Expediente No. **NC2018/0004239**

«BANCO DE DIAGNÓSTICO DE PRUEBAS PARA LA UNIDAD AUXILIAR DE POTENCIA (APU) DE AERONAVES DE ALA FIJA Y ALA ROTATORIA»

1. Yo, Jhon Alexander Rodriguez Cristancho, obrando como solicitante en el asunto antes identificado, me refiero al oficio No. **12903** notificado el 13 de agosto de 2021.
2. Mediante oficio No. **12903** se puso en conocimiento del solicitante el informe que contiene las observaciones hechas por su Despacho sobre la presente solicitud de patente. Atiendo a las observaciones de la manera siguiente:

FIGURA 1

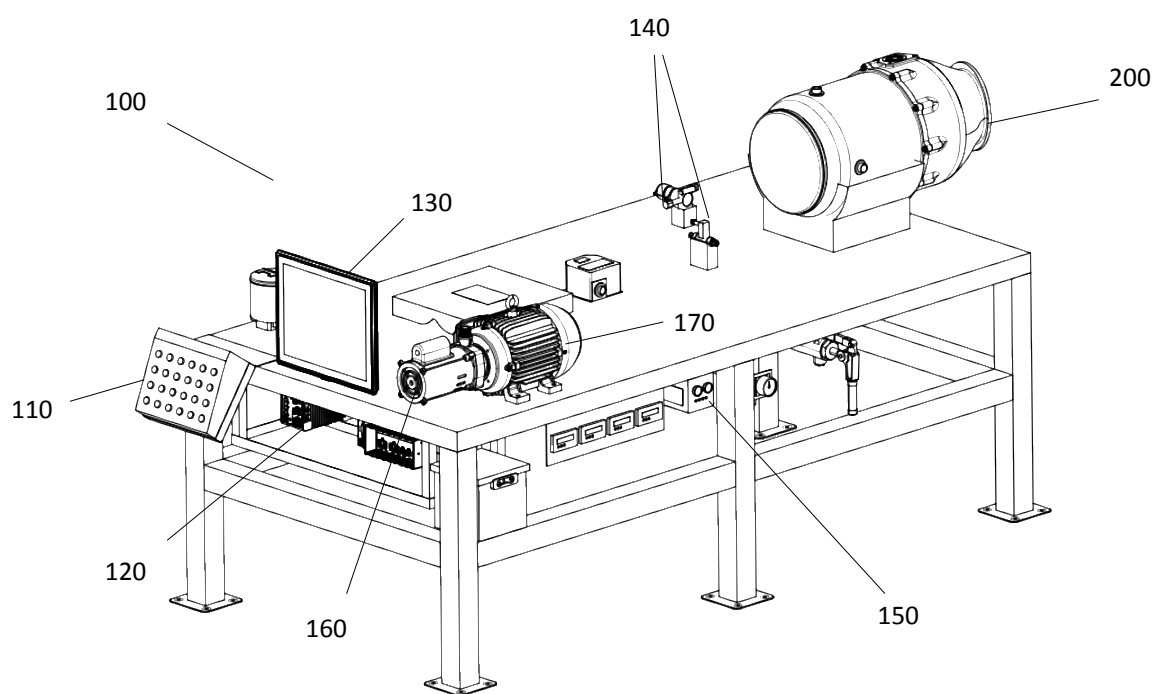
«La solicitud no contiene los dibujos indicados en la descripción, los cuales, permitan entender la invención de manera clara, se sugiere presentarlos, teniendo en cuenta que estos deberán ser elaborados siguiendo las reglas del dibujo técnico con trazos de color negro, numerados individual y consecutivamente. Se requiere que los dibujos contengan números de referencia para designar cada una de las piezas o elementos mecánicos o eléctricos, cortes o vistas de manera que se muestren todos los detalles de la invención».

El Oficio 12903 señala que *«La solicitud no contiene los dibujos indicados en la descripción, los cuales, permitan entender la invención de manera clara, se sugiere presentarlos, teniendo en cuenta que estos deberán ser elaborados siguiendo las reglas del dibujo técnico con trazos de color negro, numerados individual y consecutivamente. Se requiere que los dibujos contengan números de referencia para designar cada una de las piezas o elementos mecánicos o eléctricos, cortes o vistas de manera que se muestren todos los detalles de la invención».*

En atención a lo señalado por el Examinador, nos permitimos presentar el dibujo solicitado por el Señor Examinador. Queremos llamar la atención que, de ninguna manera, se trata de una ampliación de la materia contenida en la solicitud inicial. Se suministran el dibujo con el único objetivo de dar más claridad a lo contenido en la descripción y reivindicaciones. Las reivindicaciones NO han sido ampliadas, ni la materia contenida en la solicitud inicial. El dibujo anexo con este escrito simplemente busca que la invención sea más clara, tal y como lo pide el Oficio. Por tanto, las modificaciones son totalmente viables.
